改善箇所説明図

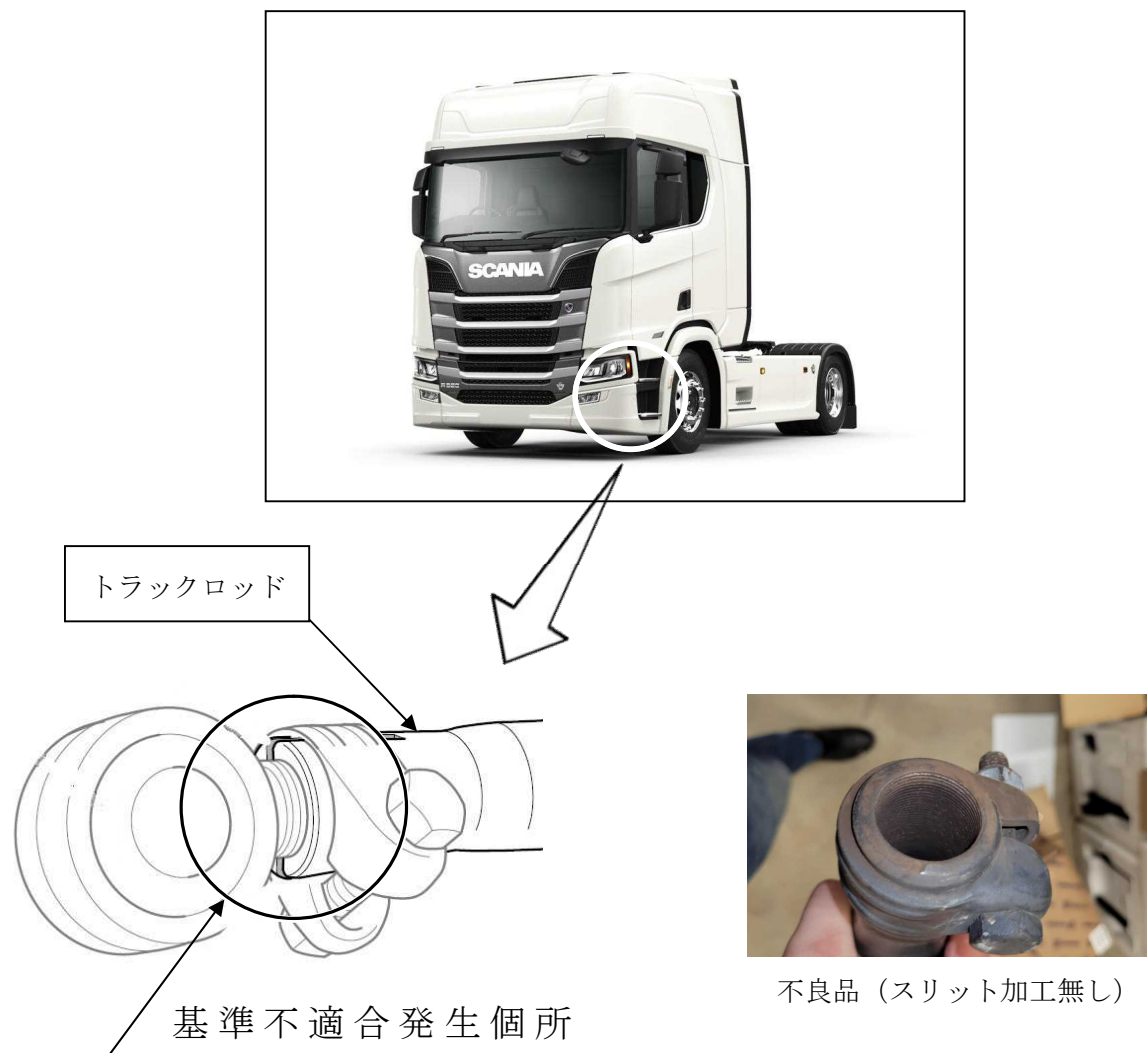
不具合の内容

フロントアクスルにあるトラックロッドの製造工程が不適切なため、トラックロッド先端にスリット加工が無いものがある。このためトラックロッド先端をクランプで締め付けてもボールジョイントとの固定が十分でないことがあり、最悪の場合、車両停止時または低速走行時のステアリング操舵により当該部位に大きな負荷がかかる場面において、トラックロッドがボールジョイントより外れ操舵できなくなるおそれがある。

改善の内容

全車両、トラックロッド両端のスリットの有無を点検し、不良品が取り付けられていた場合は良品のトラックロッドに交換する。

注 は、スリットを確認し交換する部品を示す。

識別：スリットの有無で判別
